Modulo per la presentazione delle osservazioni per i piani/programmi/progetti sottoposti a procedimenti di valutazione ambientale di competenza statale

ID: Codice procedura (ID_VIP/ID_MATTM): 12691

“Progetto di un impianto eolico denominato “Pitigliano” ubicato nei comuni di Pitigliano (GR) e Sorano (GR) costituito da 20 (venti) aerogeneratori di potenza nominale 7,0 MW per un totale di 140,0 MW con relative opere connesse ed infrastrutture indispensabili”

TESTO DELLE OSSERVAZIONI

Immagine 1. Vincoli ex art. 136 del CBC dal PIT della Regione Toscana e zona approssimativa dove è progettato l'impianto industriale.

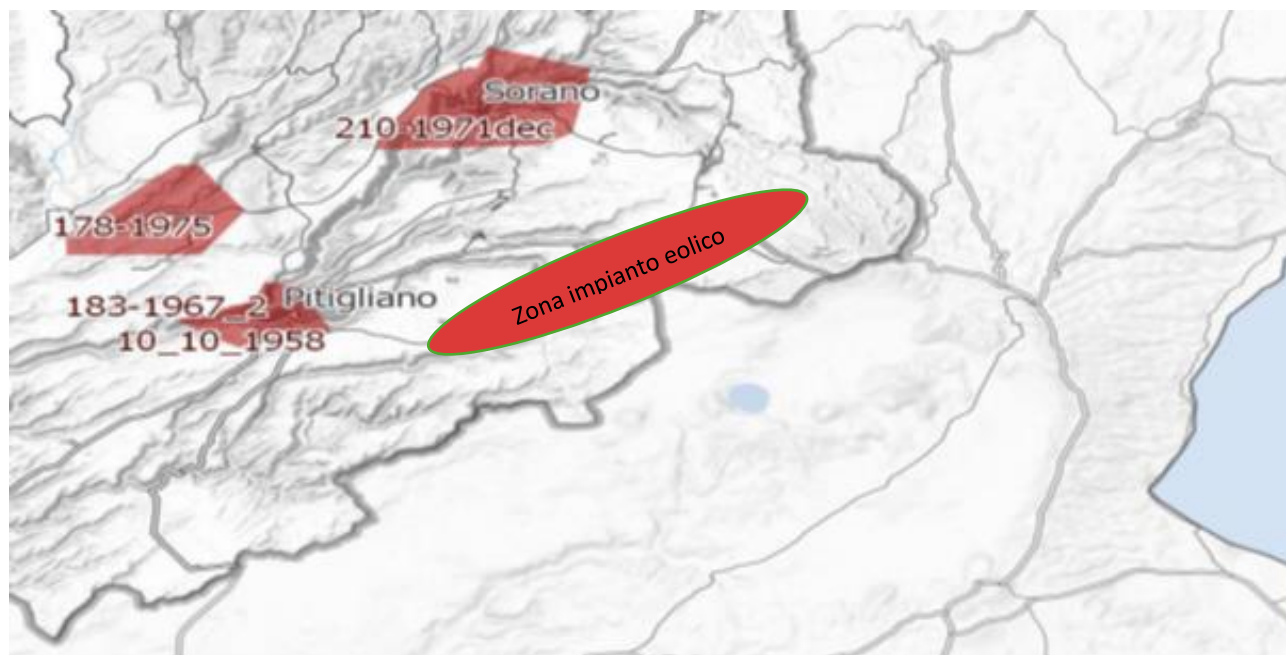
Al contrario si evidenzia che l'impianto eolico industriale citato non solo ricadrebbe con tutti e 20 gli aerogeneratori all'interno delle fasce di rispetto di 3 km di due vincoli paesaggistici di notevole interesse pubblico esistenti nella Regione Lazio e con una parte di essi nel vincolo paesaggistico del Centro abitato di Sorano (GR) quindi in aree non idonee all'installazione di impianti di energia rinnovabile. Addirittura, alcuni aerogeneratori sarebbero ubicati a poche centinaia di metri dai perimetri dei due vincoli paesaggistici laziali ex art 136 del CBC.

Inoltre, come sostiene la Proponente parte dell'impianto si verrebbe a trovare a 3,5 km dal centro abitato di Sorano. Infatti, tre degli aerogeneratori WTG 08, 09, 10 sono addirittura all'interno delle fasce di rispetto dei 3 km del suo vincolo paesaggistico di notevole interesse pubblico ex art 136 del CBC. Si evidenzia che così si crea

un'ulteriore incompatibilità con la tutela del Paesaggio.

Immagine 3. Cumulo di una parte di impianti eolici, fotovoltaici e geotermici industriali in progettazione ed esistenti intorno all’eolico industriale “Pitigliano”.

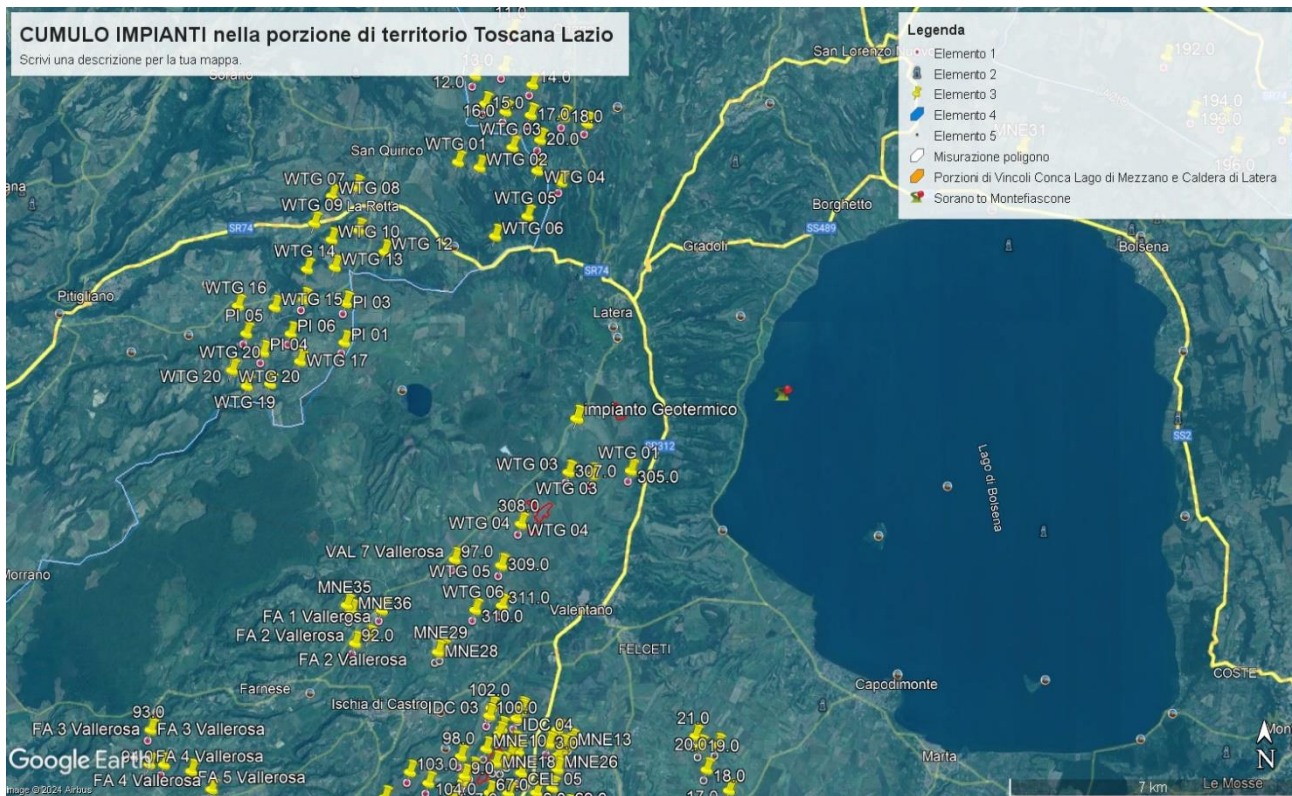
Beni Culturali “*Ambito paesaggistico, geologico e geomorfologico dell’orlo della caldera di Latera ...*” Non vengono nemmeno citati gli impianti eolici in progetto al MASE, il “Rempillo” (6 aerogeneratori) e un altro in verifica amministrativa di 14 aerogeneratori e 72, 6 MW. Ad oggi nei territori di Pitigliano, Sorano e in quello limitrofo potenzialmente potrebbero essere insediati 40 aerogeneratori alti 200 metri e larghi 170. Ma la proponente non cita neanche altri impianti che creerebbero il cumulo e quindi maggiore impatto. Infatti, sul territorio della “Città del Tufo” (Sorano e Pitigliano) impatterebbero anche l’impianto eolico “Montarzo” di Onano con 13 aerogeneratori con le dimensioni ricordate, l’altro eolico industriale nel territorio di Valentano con sette aerogeneratori (stesse dimensioni), gli impianti di Farnese con un minieolico di 3 Torri alte 60 metri già installate in località Poggio del Crognolo e l’impianto eolico industriale “Vallerosa” (7 aerogeneratori alti 200 metri e larghi 158 metri) in procedura VIA presso la Regione Lazio. Inoltre, altri impianti del minieolico già presenti a Valentano, Cellere e Piansano e due progetti eolici industriali con le stesse dimensioni (200 m x 170 m) nel Comune di Ischia di Castro. La valutazione del cumulo non prende neanche in considerazione gli impianti industriali di fotovoltaico e agrivoltaico in progetto a Farnese, Valentano, Ischia di Castro, Cellere. L’impianto geotermico in procedura Via al MASE, progettato nella Caldera di Latera. Quindi è stata effettuata una valutazione del potenziale impatto cumulativo non veritiera a dispetto di quanto affermato dalla proponente che sostiene di aver preso in considerazione uno spazio di 10 km intorno al suo impianto per gli impatti che si creerebbero.

Si ribadisce che le aree in cui verrebbe installato l’impianto eolico industriale “Pitigliano” sono tutelate da diverse leggi e da diversi vincoli che si trovano sia a ridosso dello stesso, sia nelle aree intermedie e vaste.

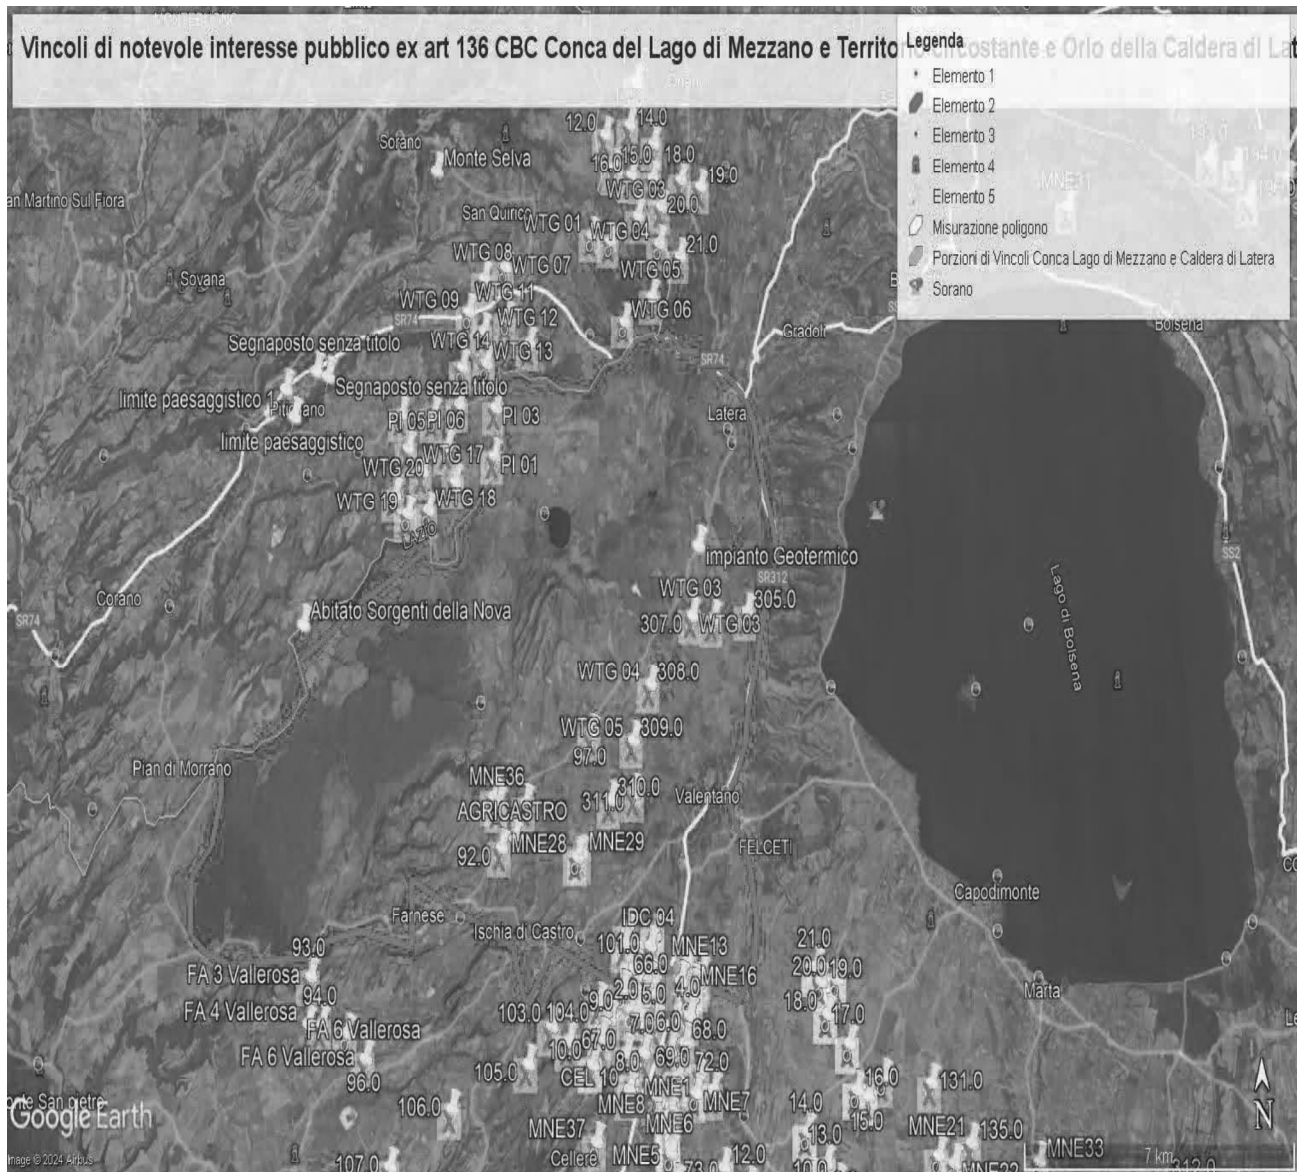
ma nelle sue immediate vicinanze (a soli 100 metri i primi due aerogeneratori) oltre ad impattare sul territorio e sulle economie di cinque Comuni del Lazio (Farnese, Onano, Latera, Valentano, Grotte di Castro e Gradoli) si trova nelle fasce di rispetto dei Beni di notevole interesse pubblico come si è evidenziate nelle Osservazioni precedenti e crea degli impatti negativi anche sui beni naturalistici come verrà dettagliato nell'Osservazione relativa alla Vinca. Inoltre, andrebbe a sommarsi al già enorme cumulo di impianti eolici e fotovoltaici e geotermici che creano una elevata criticità ambientale nella provincia di Viterbo e interferiscono anche con il territorio toscano come si può vedere dalle varie immagini dell'Allegato n. 1.

IMMAGINE n. 2 Impianto eolico industriale “Pitigliano” e distanze aerogeneratori dai Vincoli della Conca del Lago di Mezzano...

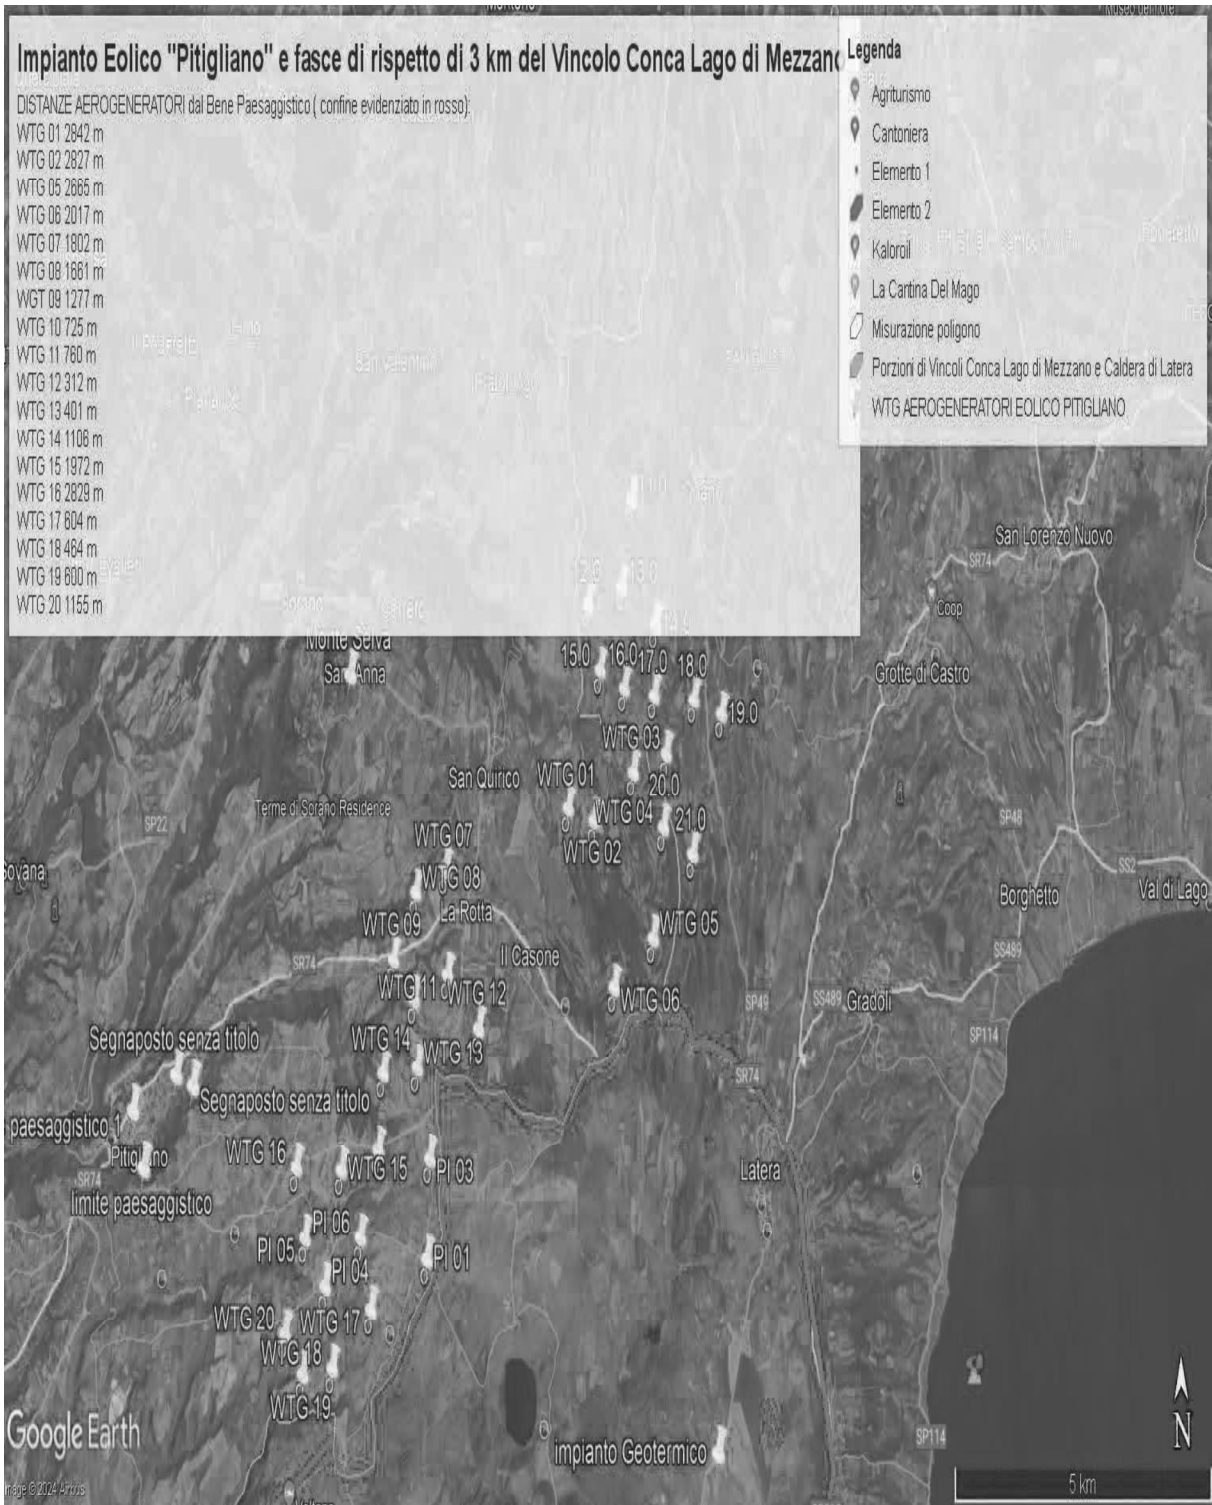
Come è illustrato nell'immagine si ribadisce che l'impianto industriale "Pitigliano" ricade completamente all'interno delle fasce di rispetto dei due vincoli di notevole

interesse pubblico e lambisce quelle di un terzo vincolo e quindi come affermato dal Consiglio di Stato nelle sentenze citate, l'impianto è insediato in area non idonea ai sensi dell'art. 20 comma 8 lettera c quater del D.Lgs. n. 199/2021 e ss.mm.ii al contrario di quanto sostiene la proponente.

IMMAGINE n. 3 Impianto eolico industriale "Pitigliano" e distanze aerogeneratori dai Vincolo "Orlo della Caldera di Latera.

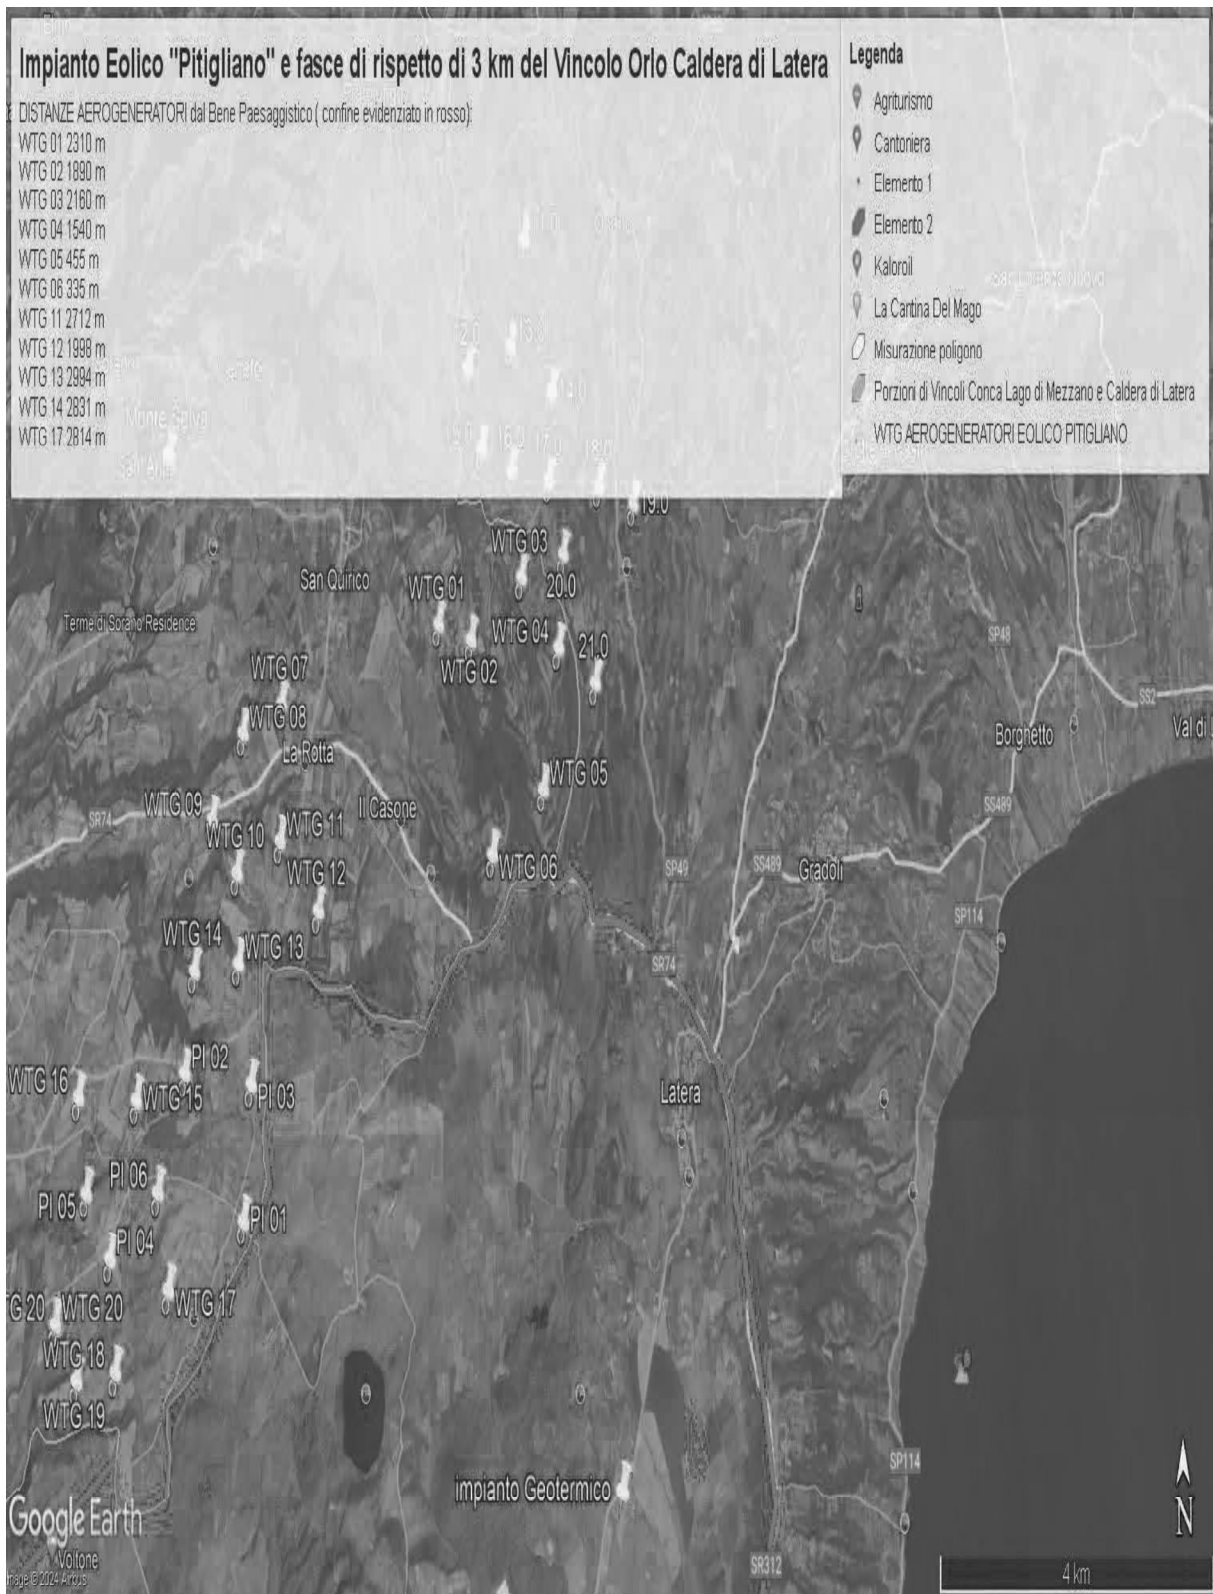
Concludendo, si evidenzia ancora che la proponente non effettuando la procedura prevista dalla Parte III delle Linee Guida nazionali ha ignorato un vincolo paesaggistico di notevole interesse pubblico istituito con un provvedimento del Segretariato regionale del Ministero della Cultura per il Lazio che ha emanato il Decreto di dichiarazione di notevole interesse pubblico n. 22 del 15.02.2024 ai sensi e per gli effetti dell'art. 136, co. 1, lett. c) e d) del decreto legislativo 22 gennaio 2004, n. 42, "Ambito paesaggistico, geologico e geomorfologico dell'orlo della caldera di
